Bilag 3

Oversigt over supplerende oplysninger i sagen om Demontering af luftledningsanlæg mellem højspændingsstation Lykkegård og højspændingsstation Karlsgårde, Bredmose.

Supplerende oplysninger modtaget 25. september 2023, 7. oktober 2024 og 25. juni 2025

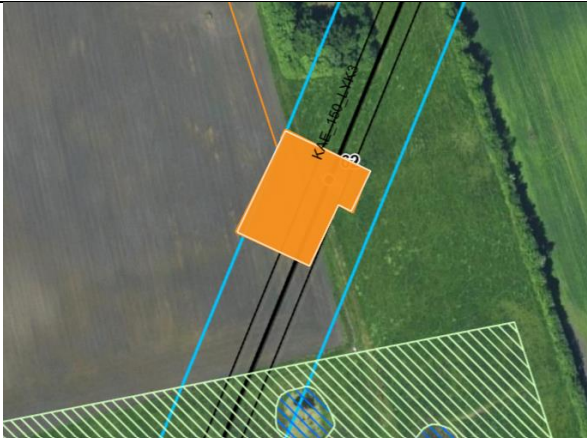
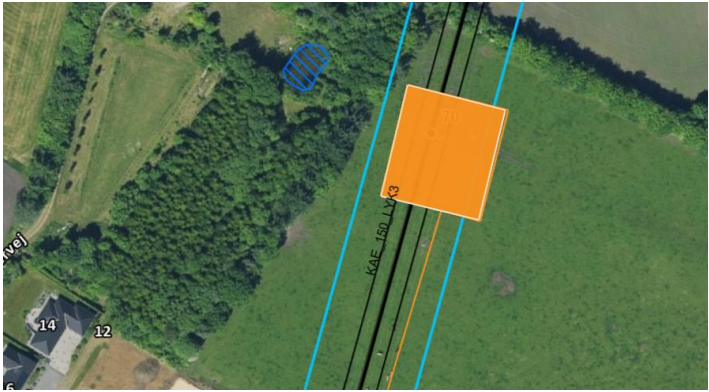
11. Hvordan sikres det, at mosen ikke påvirkes ved demontering af mast og fjernelse af betonfundamentet?

Vi vil fjerne de 3 mastefundamenter i engene helt, da forstyrrelsen her er ikke-væsentlig. De to fundamenter i/nær moser vil vi efterlade, så det giver minimalt jordarbejde. Dermed kan vi udelukke en væsentlig påvirkning. I alt efterlades disse fundamenter pga. natur eller huse: 1, 3, 4, 27 og 60.

Der tilgås fra østsiden hvor masten trækkes over, dvs. væk fra mosen. Der lægges køreplader ind til masten.

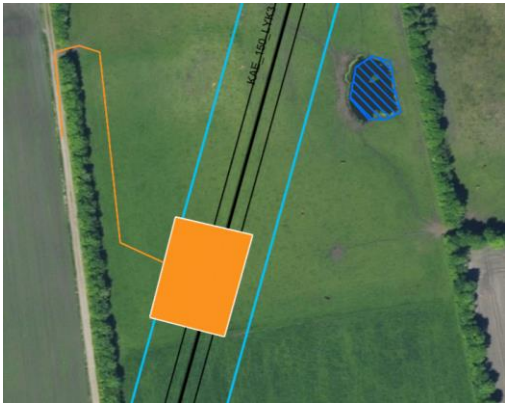
I forvaltningsplanen beskrives ligeledes at mange flagermus også overvintrer i træer og derfor er det ikke fyldestgørende i forhold til jeres beskrivelse af overvintringssteder. Vi vil gerne vide om I har besigtiget de steder i forbindelse med køreveje, anlægsveje, arbejdsområder eller lignende der er egnede flagermustræer.

I projektet og på shape filerne ligner det, at arbejdsarealer og køreveje går ind over bevoksning med relativt høje træer. Vi vil gerne vide om disse træer er besigtiget i forhold til flagermus?

Svar: Der vil ikke blive fældet større træer ifm anlægsveje ind til masterne. Se afsnit 2.1.3.1. Der er ikke foretaget besigtigelse. Det kan dog ses på kort, at mast 65 ligger nær grantræer, men de vurderes ikke at være velegnede for flagermus. Alle arbejdsarealer kan tilgås uden fældning af større/ældre værdifulde træer.

lerti- dige køre- veje er fri for le- vend e hegn.		
8g, Sko- nager By, Næs- bjerg	65	Der vil ikke blive fæl- det størr e træer i for- bin- delse med ad- gang sveje ind til ma- sten. Are- alet er ikke be- sigti- get, men på over- sigts- kort kan det ses, at mast 65 står	Fundament fjernes og adgang sker på nordsiden. Der fældes ca. 3 meter rundt om masten. Det er slanke nåletræer på 6-8 meters højde, under masten er de dog lavere. De vurderes ikke at have nogen biologisk værdi eller være flagermuseg- nede. Da arbejdet sker i vinterhalvåret fra november til februar, vil der ikke være påvirkning af fuglereder. 	Ikk e væ- sen tlig

nær grantræer , men de vurderes ikke at være velegnede for flagermus.		
8p, Skonager By, Næsbjerg	66	Mast står i et langt , tyndt læhegn på åben mark .	Arbejdsarealet lægges på vestsiden og fundamentet fjernes. Få træer fældes lige omkring masten, ca. 3 meter rundt. Træerne er tynde løvtræer der ikke vurderes til at være flagermusegnede. Arbejdet sker i vinterperioden hvor der ikke er fuglereder og læhegnet vurderes ikke at fungere som ledelinje for padder da der ikke er yngle- eller rasteområder længere væk. Læhegnet vil stadig kunne fungere som ledelinje for flagermus. Luftfoto: masten set mod øst. 	Ikke væsentlig
7æ, Skonager By,	67	Mast , fundament	Åben mark. Ingen påvirkning her hverken fra indkørsel eller arbejdsareal.	Ikke
